Dodatek č. 1 kupní smlouvy

Stavba: Stavební úpravy objektu Gayrových kasáren vč. přístavby, Cpletova 3342, Hradec Králové

Objekt: D.1.4.9. VNITŘNÍ VYBAVENÍ, INTERIÉR - I. Část

Část: REGALOVÉ SYSTÉMY

Měřítko	Kreslil	Číslo zakázky
1:50	Hortová	Č106/16/
	Schválil	Investor
	Ing. Čížek	MUZEUM VÝCHODNÍCH ČECH Hradec Králové
	Dne	
		POLICOVÉ REGÁLY A4 / R11a

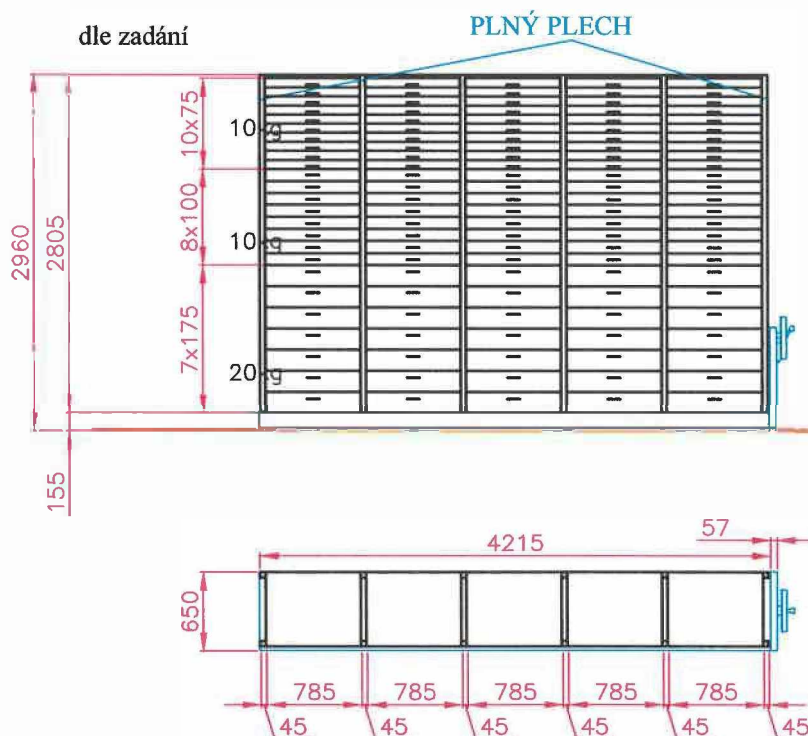
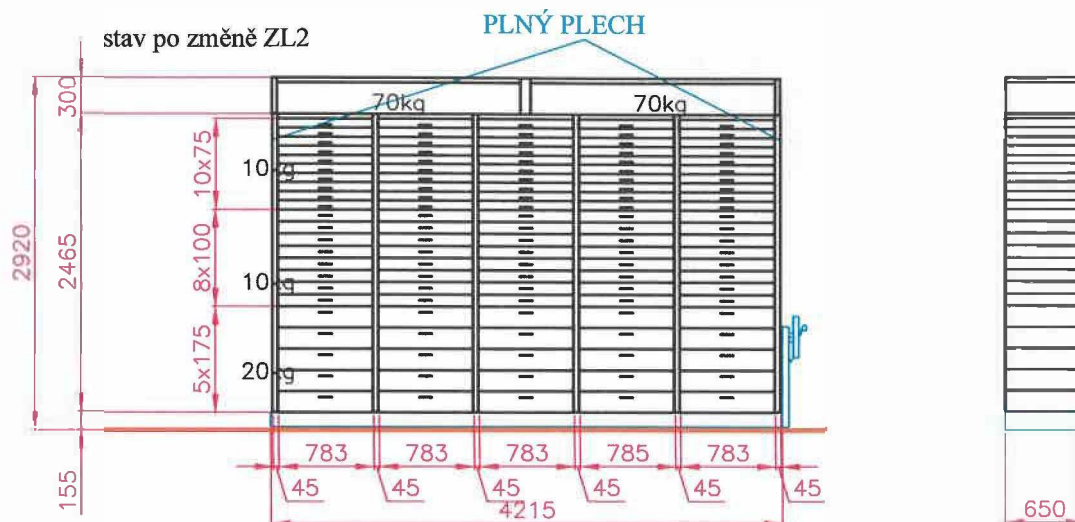
R11A, R11B, R11C - odebrat 2 ks zásuvek výšky 175 mm (-32,85m2) - z důvodu neobsluhovatelnosti v horní části regálu a nahradit je regálovou nástavbu - 1 ks úložné police + 1 ks krycí police (+32,85m2), původní výška regálu zachována, zobrazeno na výkrese R11A, R11B, R11C

ČISTÁ VÝŠKA 2993 mm - úprava z důvodu neobsluhovatelnosti horních zásuvek

Měřítko	Kreslil	Číslo zakázky
1:50	Hortová	Č106/16/
	Schválil	Investor
	Ing. Čížek	MUZEUM VÝCHODNÍCH ČECH Hradec Králové
	Dne	
		POLICOVÉ REGÁLY A4 / R11b

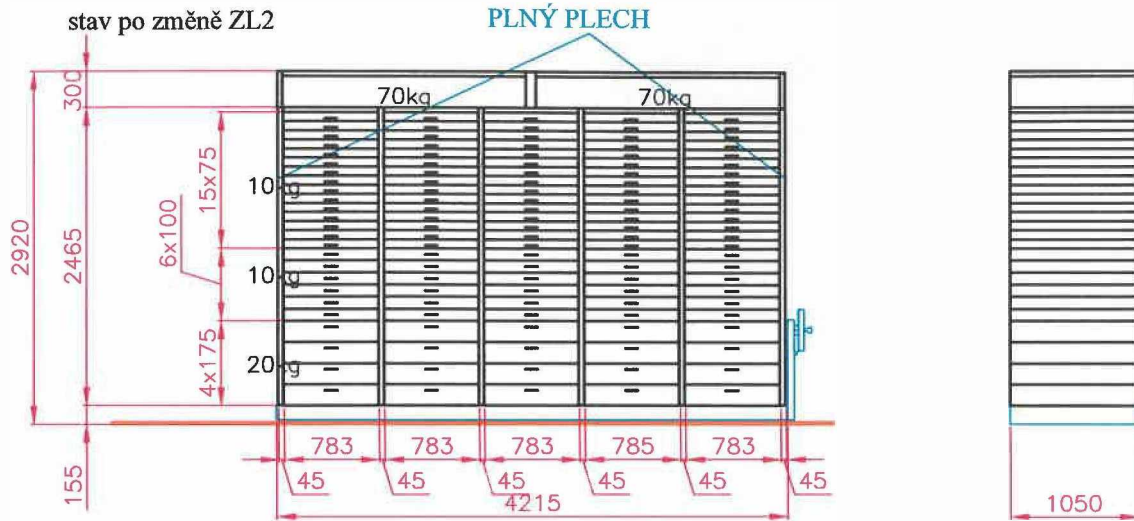
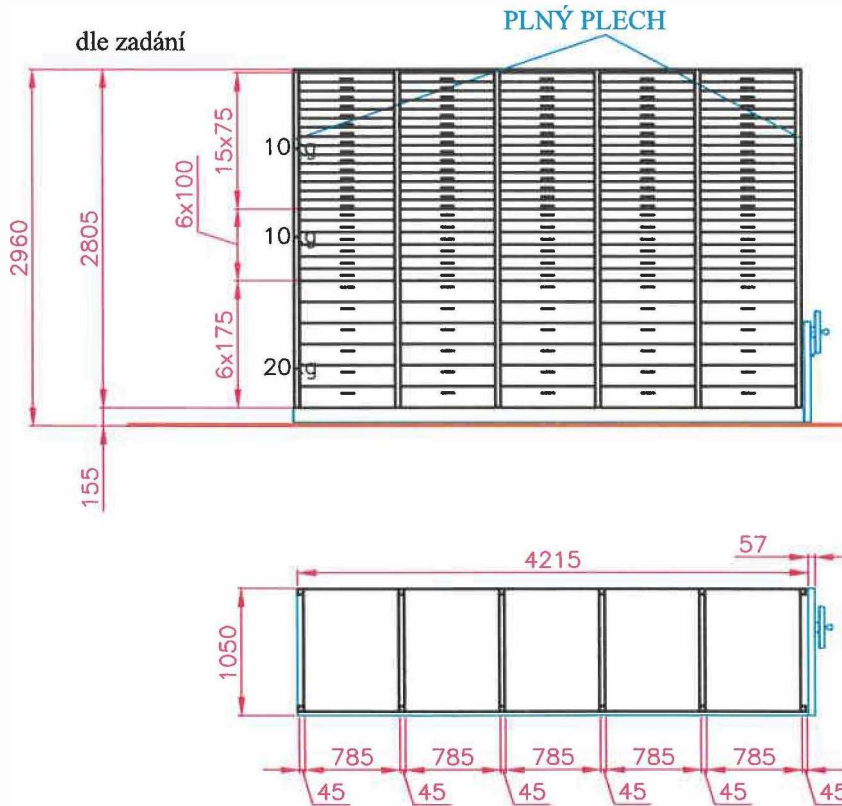
ČISTÁ VÝŠKA 2993 mm - úprava z důvodu neobsluhovatelnosti horních zásuvek

Měřítko	Kreslil	Číslo zakázky
1:50	Hortová	Č106/16/
	Schválil	Investor
	Ing. Čížek	MUZEUM VÝCHODNÍCH ČECH
Dne		Hradec Králové
POLICOVÉ REGÁLY		A4 / R11c

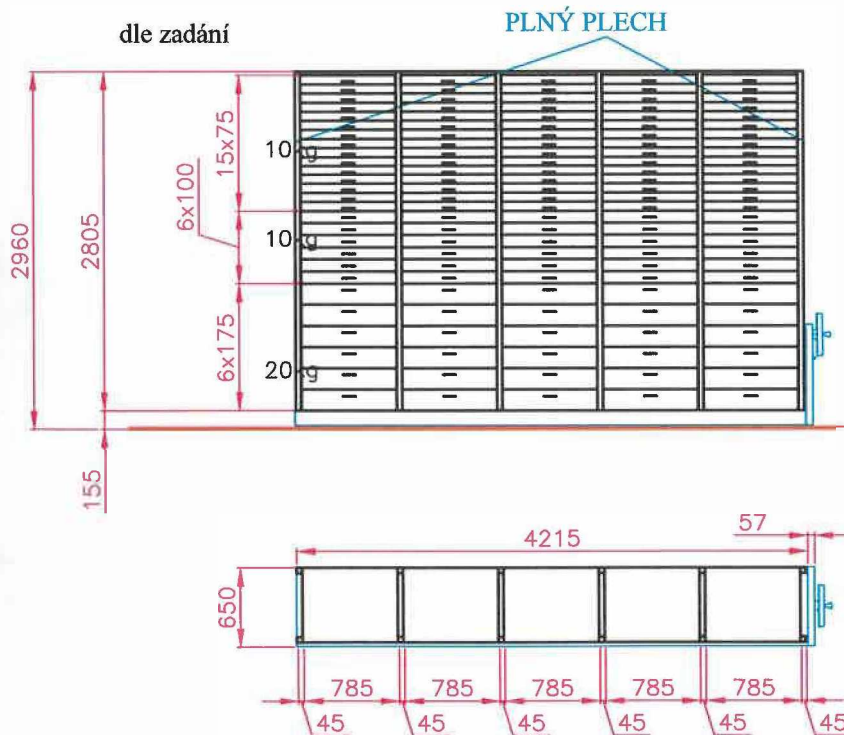
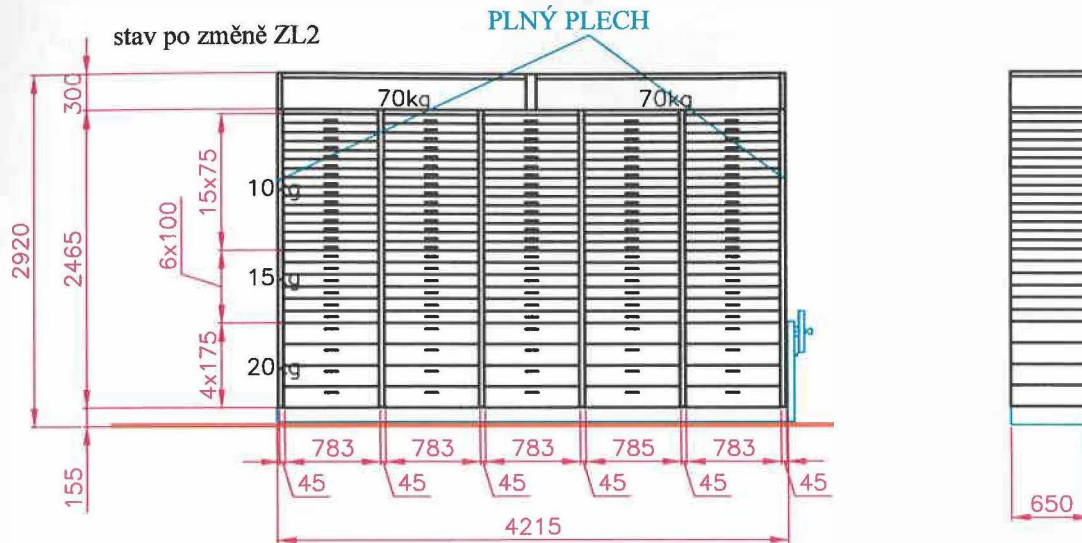
ČISTÁ VÝŠKA 2993 mm - úprava z důvodu neobsluhovatelnosti horních zásuvek

Měřítko 1:50	Kreslil Hortová	Číslo zakázky Č106/16/	
	Schválil Ing. Čížek		Investor MUZEUM VÝCHODNÍCH ČECH Hradec Králové
	Dne 5/2021		
PRO MAN s.r.o. Chrudim		POLICOVÉ REGÁLY	
		A4 / R6

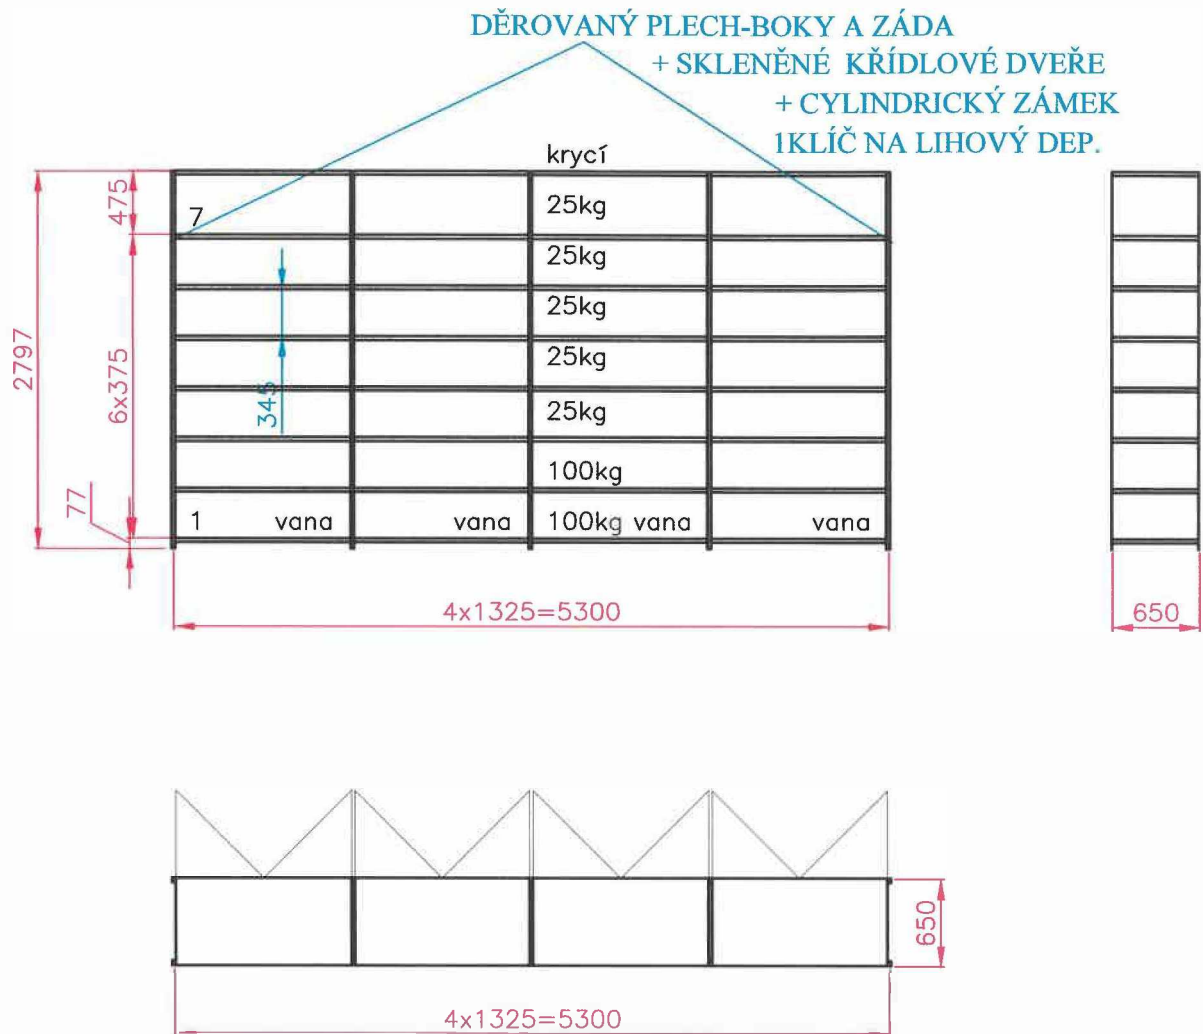
- R6, R6a, R6b** - nutné doplnit do úložných polic 3 otvory o Ø12 mm / 378 otvoru - odtok vylité kapaliny do plastové vany, umístěné v 1 polici
R25 - nutné doplnit zásuvky MIRALONEM tl. 3 mm /112 ks
R26b - nutné doplnit policové zarážky (zabraňují vypadnutí materiálu z police) /192 ks
R38 - nutné doplnit háčky na obrazy pro bezpečné zavěšení /100 ks

rozměr police 1300x650mm - DĚROVANÁ - 3 OTVORY NA ODTOK KAPALIN
 OBVOD REGÁLU - PROTIPRACHOVÝ CHRÁNIČ

Měřítko 1:50	Kreslil Hortová	Číslo zakázky Č106/16/	
	Schválil Ing. Čížek		Investor MUZEUM VÝCHODNÍCH ČECH Hradec Králové
	Dne 5/2021		
		POLICOVÉ REGÁLY A4 / R6a

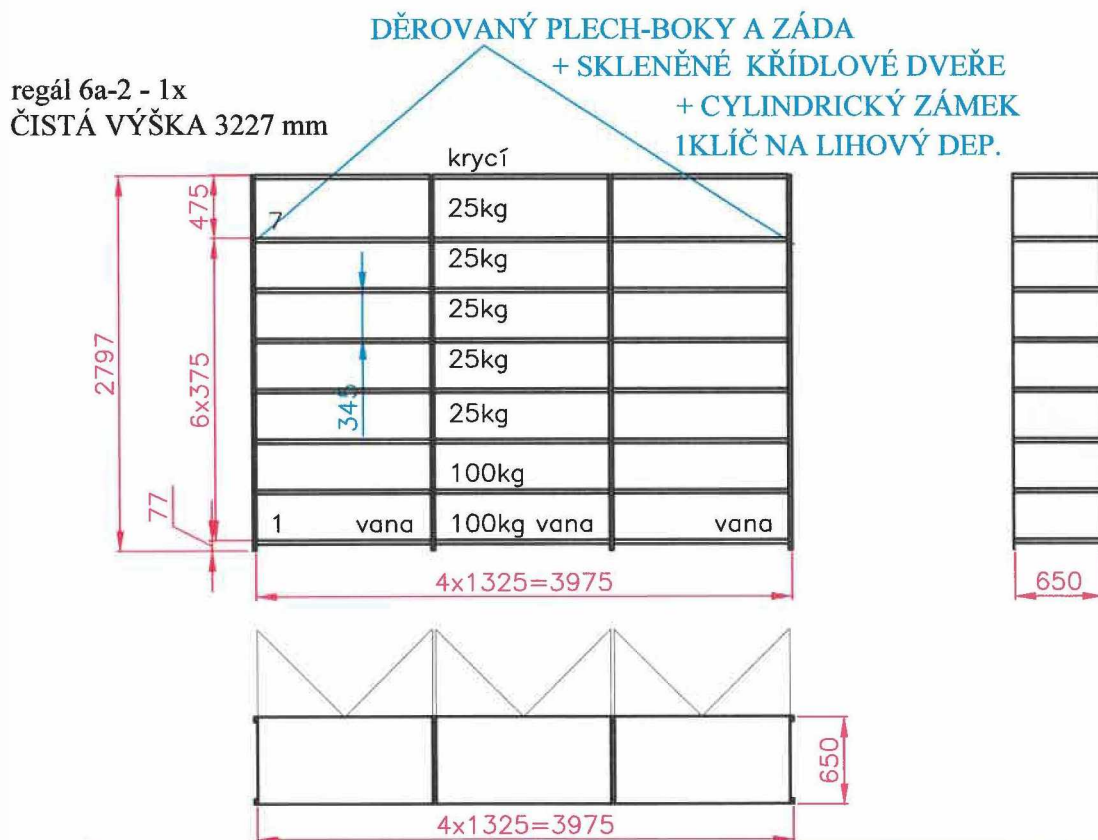
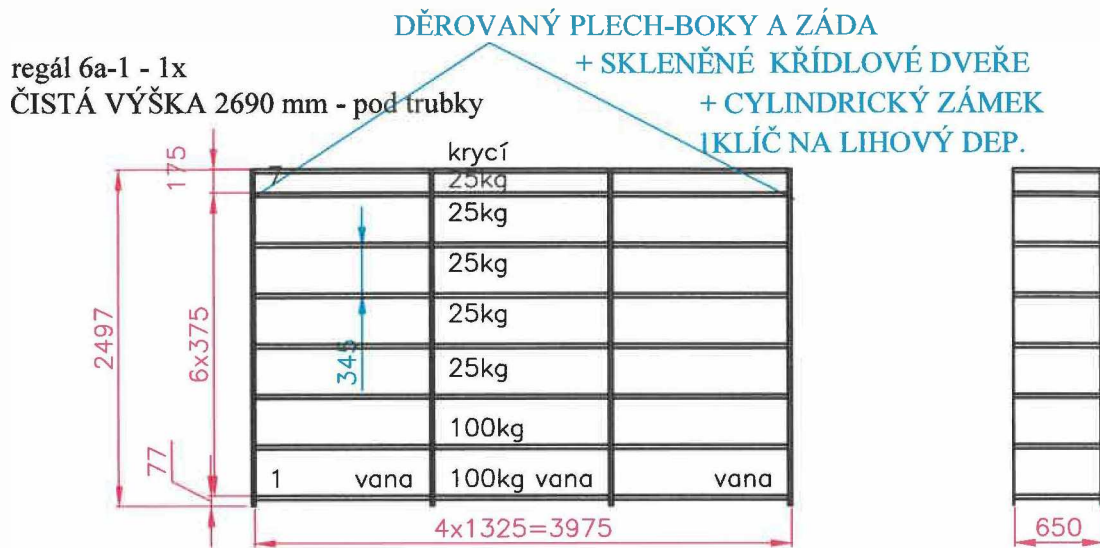
rozměr police 1300x650mm - DĚROVANÁ - 3 OTVORY NA ODTOK KAPALIN

Měřítko 1:50	Kreslil Hortová	Číslo zakázky Č106/16/	
	Schválil Ing. Čížek		Investor MUZEUM VÝCHODNÍCH ČECH Hradec Králové
	Dne 5/2021		
PRO MAN s.r.o. Chrudim	POLICOVÉ REGÁLY	A4 / R6b

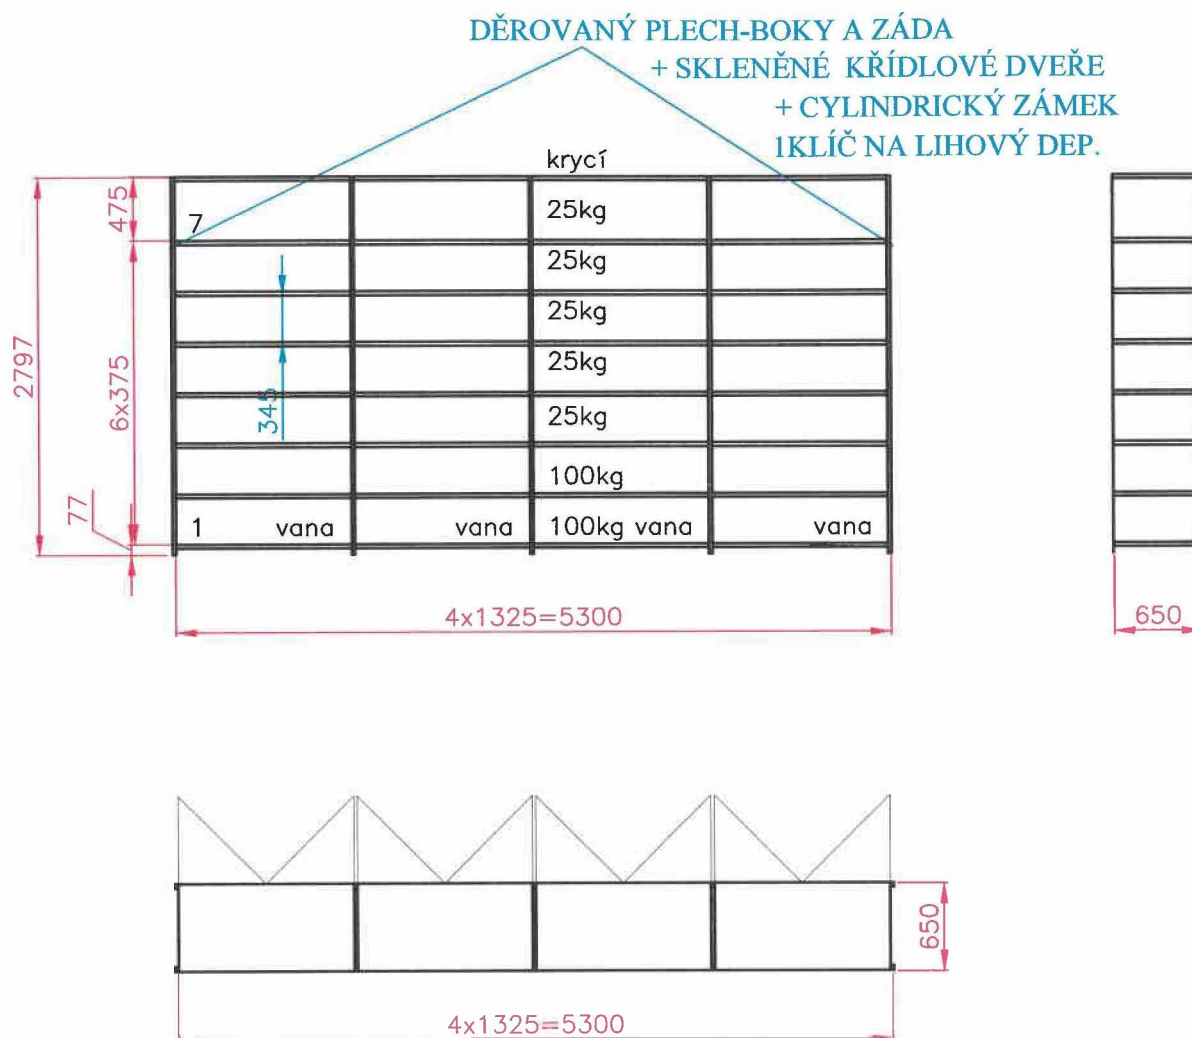
rozměr police 1300x650mm - DĚROVANÁ - 3 OTVORY NA ODTOK KAPALIN
 OBVOD REGÁLU - PROTIPRACHOVÝ CHRÁNIČ
